PROGETTO DI ADEGUAMENTO DELLA DIGA DI PONTE RACLI SUL TORRENTE MEDUNA

Condizione ambientale n.1 (punti b, c, d, e) del Parere n.133 del 23 luglio 2021 della Commissione Tecnica di VIA

Elaborato n.: **ID-23-R-003**

Figura 1 - Sezione geologica in asse all'attuale diga di Ponte Racli (Estratto della Relazione geologica di progetto – anno 2012) e la sezione della galleria in progetto (cerchio blu).

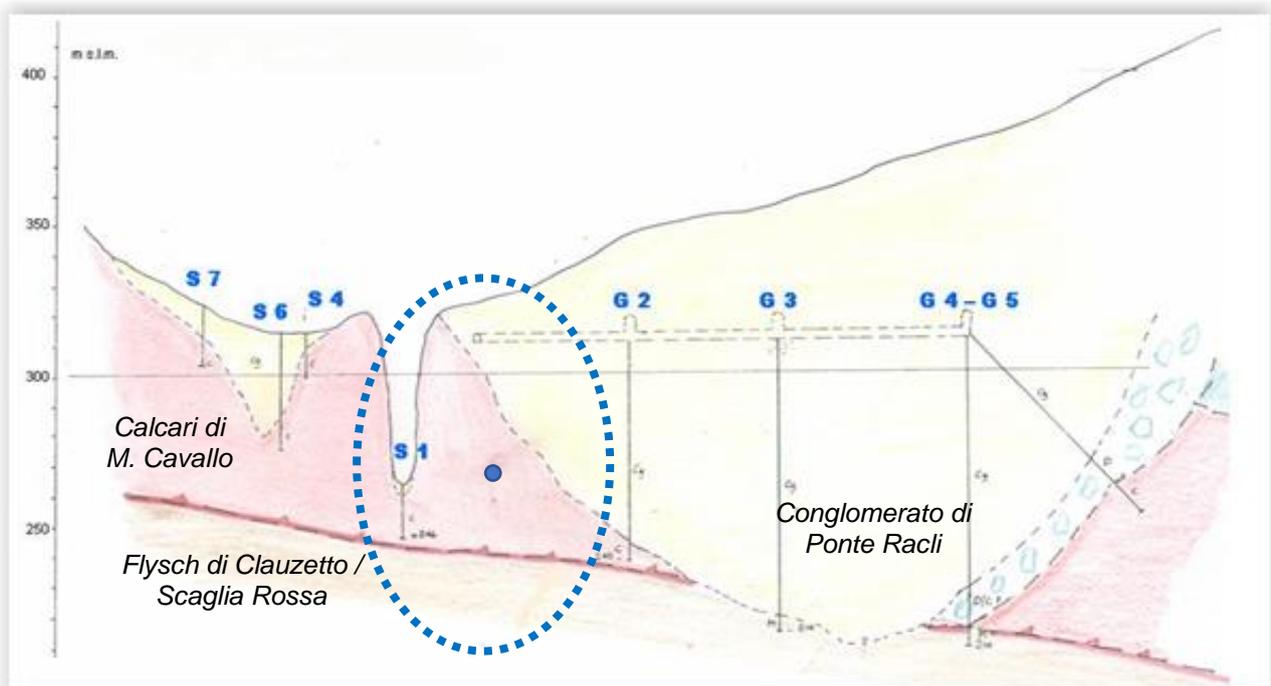
b. integrare la valutazione delle conseguenze sull'assetto idrogeologico delle attività di progetto, in particolare delle conseguenze della realizzazione della galleria nei calcari di Monte Cavallo e delle opere di sbocco sulle sorgenti presenti a Col Ventous;

La Figura 1, contenuta e ampiamente descritta nella Relazione geologica di progetto (2012), rappresenta una sezione geologica interpretativa in asse alla diga di Ponte Racli, dalla quale è ben visibile lo "sperone" roccioso (tratteggio blu) costituito dai Calcari di Monte Cavallo.

Lo “sperone” roccioso, come visibile dalle figure sopra riportate (Figura 1 e Figura 2) presenta un’altezza < 100 m e un’estensione (trasversale alla valle del T. Meduna) anch’essa < 100 m; mentre l’estensione longitudinale (parallela alla valle del T. Meduna), deducibile dalla “Carta geologica – Tav. 1/GEO” allegata alla Relazione geologica di progetto (2012), è < 400 m (Figura 3 - tratteggio blu).

Per quanto riguarda la valutazione delle conseguenze sull’assetto idrogeologico relative alla realizzazione della galleria in progetto si può pertanto ragionevolmente affermare che la nuova opera intercetterà e drencherà le acque del solo complesso idrogeologico dei Calcari di M. Cavallo, che visto l’irrisorio bacino di alimentazione di tale complesso (il solo sperone in cui insiste la galleria) e la ridotta permeabilità (dedotta dalle misure di portata dei sondaggi/piezometri) causerà solamente delle lievi variazioni della piezometria locale, confrontabili con quella attuata dalle canne drenanti (sondaggi/piezometri) dal 2011 (data di realizzazione) ad oggi.

Figura 3 - Estratto della “Carta geologica – Tav. 1/GEO” allegata alla Relazione geologica di progetto (2012). Il cerchio blu rappresenta l’ubicazione della “sorgente” e dei 3 piezometri.

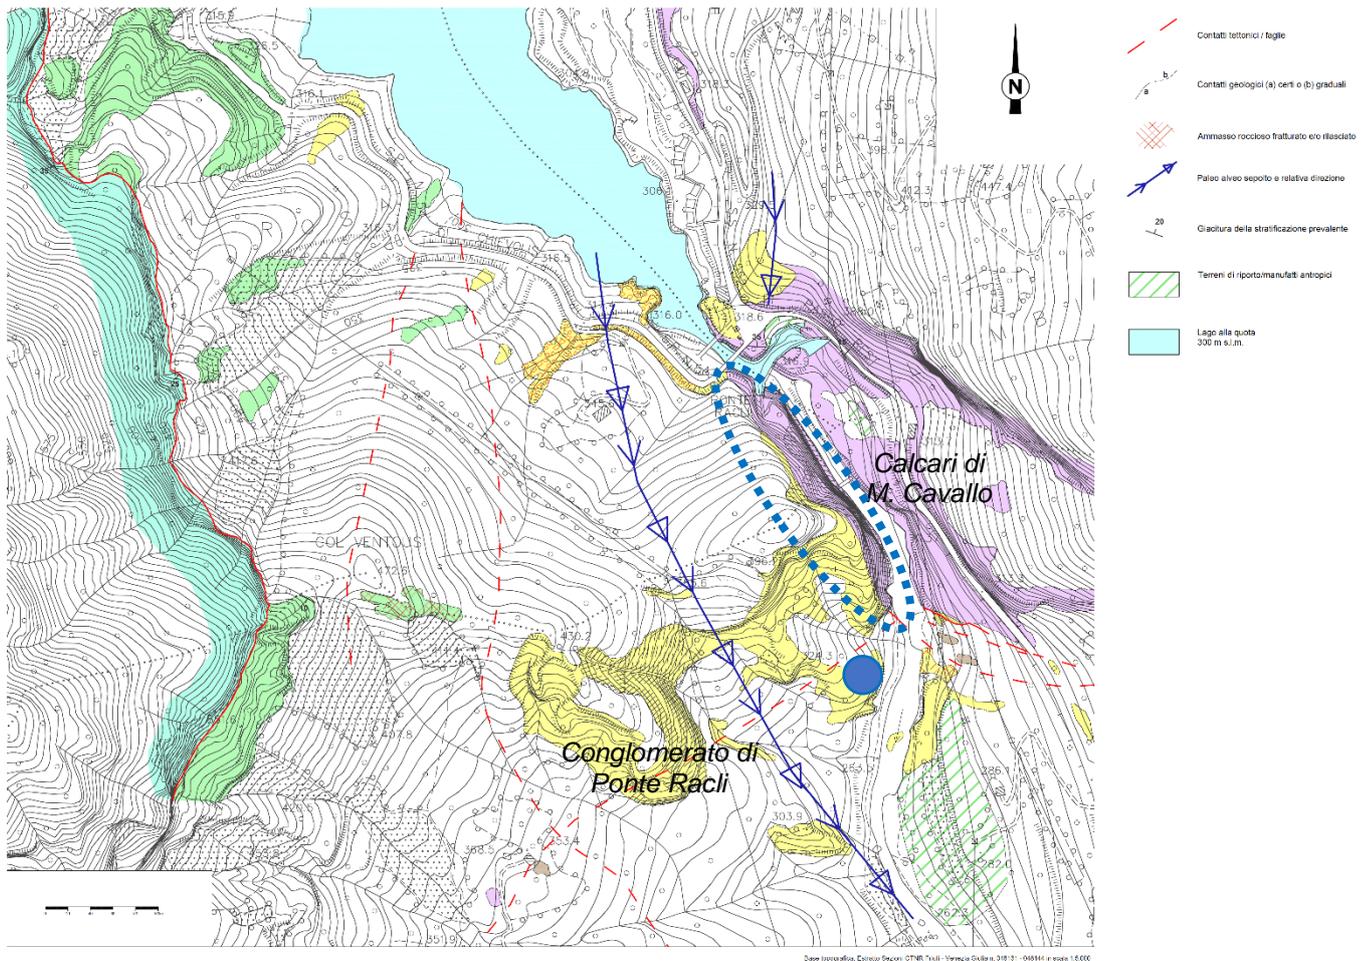
e. integrare il PMA per monitorare debitamente le ripercussioni del drenaggio effettuato dalla galleria sulla circolazione idrica interferita nelle successive fasi CO (in corso d'opera) e PO (post-operam).

Per quanto riguarda, invece, le conseguenze della realizzazione della galleria nei calcari di Monte Cavallo e delle opere di sbocco sulle sorgenti presenti a Col Ventous, si può affermare che le conseguenze saranno probabilmente nulle, in quanto la galleria in progetto attraverserà un complesso idrogeologico differente, per permeabilità e litologia, rispetto a quello interessato dalle sorgenti di Col Ventous

Infatti la “sorgente” (che rappresenta un punto di misura delle perdite, denominato “sorgente”) e i tre piezometri sono collocati, dal punto di vista idrogeologico, nel “Conglomerato di Ponte Racli” (giallo in Figura 3), mentre la galleria (nuovo scarico) sarà scavata nel “Calcicare di M. Cavallo” (violetto in Figura 3).

Inoltre l'andamento piezometrico è strettamente connesso con le variazioni di livello dell'invaso, con una risposta pressoché immediata, che sottolinea come tali circuiti (rappresentati dalla linea blu con frecce di Figura 3) attraversino indubbiamente i "Conglomerati di Ponte Racli" (decisamente più permeabili) e non il "Calcere di M. Cavallo" dove verrà scavata la galleria che presenta una permeabilità decisamente più bassa.
